Lähetäjä: [REDACTED]  
Lähetetty: sunnuntai, 13. lokakuuta 2024 22:21  
Vastaanottaja: Kirjaamo  
Aihe: Katusuunnitelmat ja puistosuunnitelma 7.10 - 21.10.2024 - Muistutus  
Luokat: Musta luokka

Hei, tässä palautetta katusuunnitelmista 7.10 - 21.10.2024

Puutarhakatu, väli Hämeenpuisto – Vanhankirkonpuisto, suunnitelma n:o 22716, Tammerkosken kaupunginosassa, TRE: 4063/10.03.02/2024.

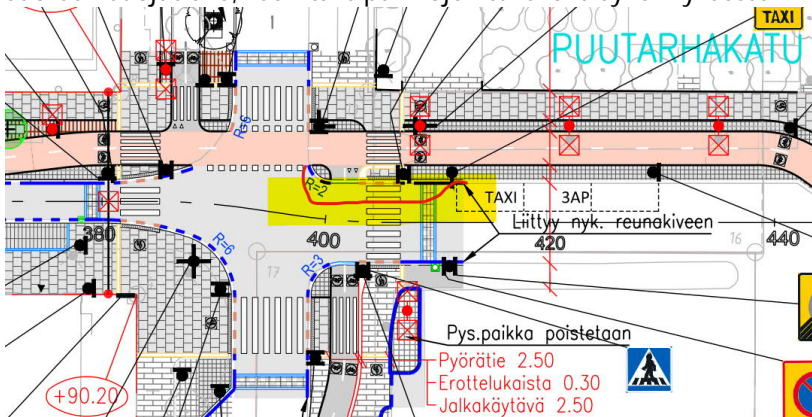
Pyöräkatu olisi ollut kaikin puolin parempi, mutta minkäs teet, kun poliitikot politikoivat. Nyt lumitilaa ei jää ollenkaan ja kuorma-autot tukkivat pyörätietä aivan vanhaan malliin, vaikka kuormauspaikkoja lisätäänkin.

Keskustorin taksitolpan länsipuolella suojatien ylitysmatka on liian pitkä. Taksitolpalla ei pitäisi pystyä lähetemään suoraan suojatielle, vaan taksipaikkojen tulisi olla syvennyksessä.

Näsilinnankadulla tulisi ottaa käyttöön vastavirtapyöräily, kuten muillakin keskustan yksisuuntaisilla kaduilla.

Liikennemerkkejä on suunnitelmassa hirveän paljon. Voisi ne olla niitä pienikokoisia, mitä keskustassa näkyy, jotta katu näyttäisi paremmalta. Muutenkin toiveena esteettisesti laadukas katu.

Valssipadonraitti ja Frenckellinpuiston jalkakäytävä ja pyörätie, suunnitelma n:o 22707, Tammerkosken ja Kyttälä A:n kaupunginosassa, TRE: 4436/10.03.02/2024.

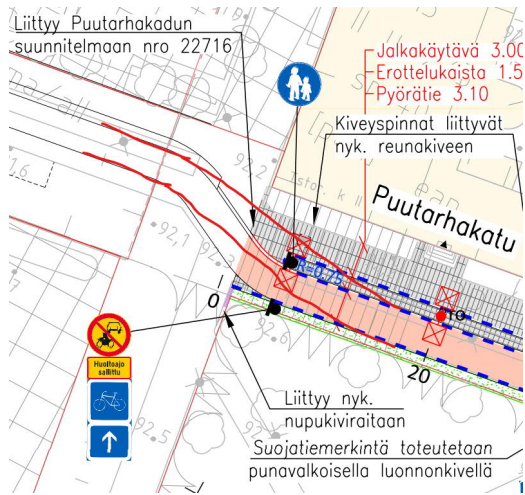
Suunnitelmien rajalla Puutarhakadun ja Keskustorin parkkialueen väylän kohdalla pyörätie tekee jyrkähkön mutkan, jota tulisi suoristaa.

Valssipadonraitilla DAM baarin edustalla tulisi varmistaa, että kuorma-autot ei tuki pyörätietä eikä terassi levittäydy pyörätielle kumpaakaan suuntaan.

Valssipadonraitilta lähtee pyöräilyn pääreitti kohti Tampellaa Satakunnankadun ali, joka on merkitty erotelluksi jkpp:ksi. Nyt suunnitelmassa se on vain sekava kivetty väylä, joten tätä pitäisi parantaa. Kivetyksen pitäisi myös jatkaa tontin rajaan asti, jotta terassi ei laajene tontin rajojen yli Satakunnankadun tunneliin johtavalle väylälle.

Pyöräteillä ei pitäisi käyttää missään noita symbolilaittoja, koska niiden asennus ei onnistu koskaan. Ne ovat painuneet useita senttejä melkein joka paikassa mihin ne on asennettu.
